改善箇所説明図

改善の内容

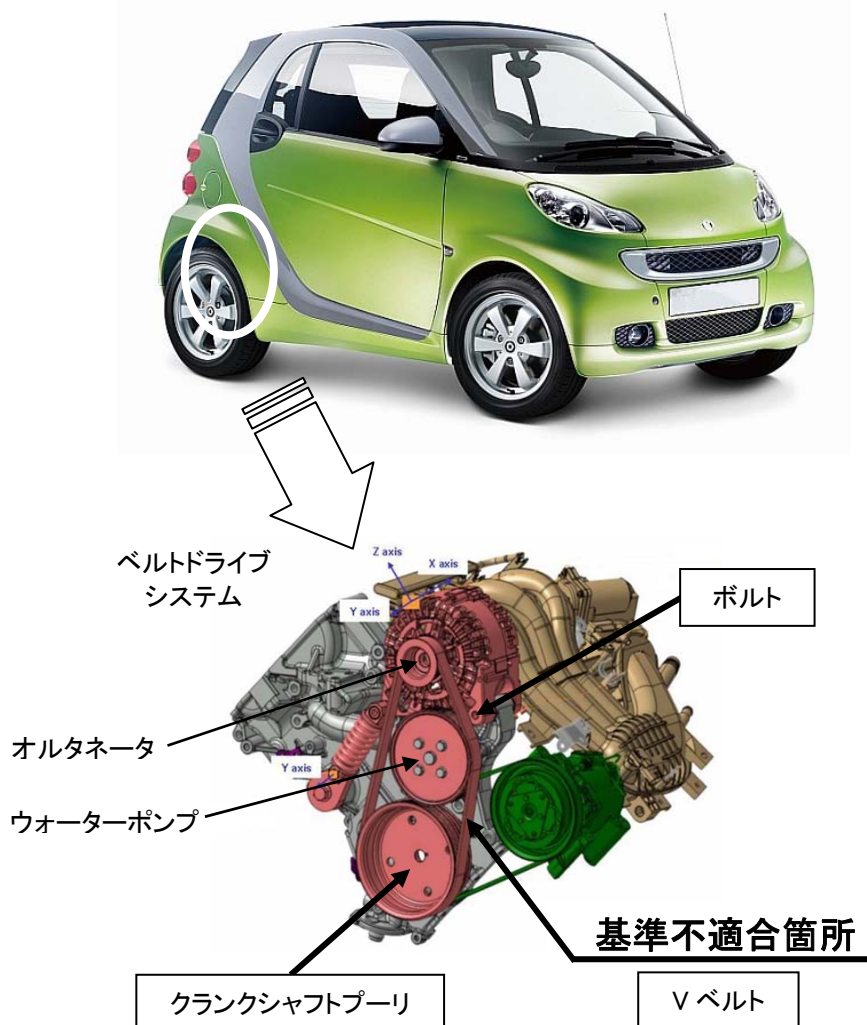
エンジンのベルトドライブの設計が不適切なため、Vベルトが早期に摩耗するものがある。そのため、そのままの状態で使用を続けるとベルトが切れ、オルタネータやウォーターポンプが停止して警告灯が点灯し、最悪の場合、エンジンが再始動不能となるおそれがある。

全車両、Vベルトを新品、クランクシャフトプーリを対策品に交換する。また、オルタネータの取付けボルト等を新品または対策品に交換する。さらに、エンジンコントロールユニットを対策したソフトウェアに変更する。
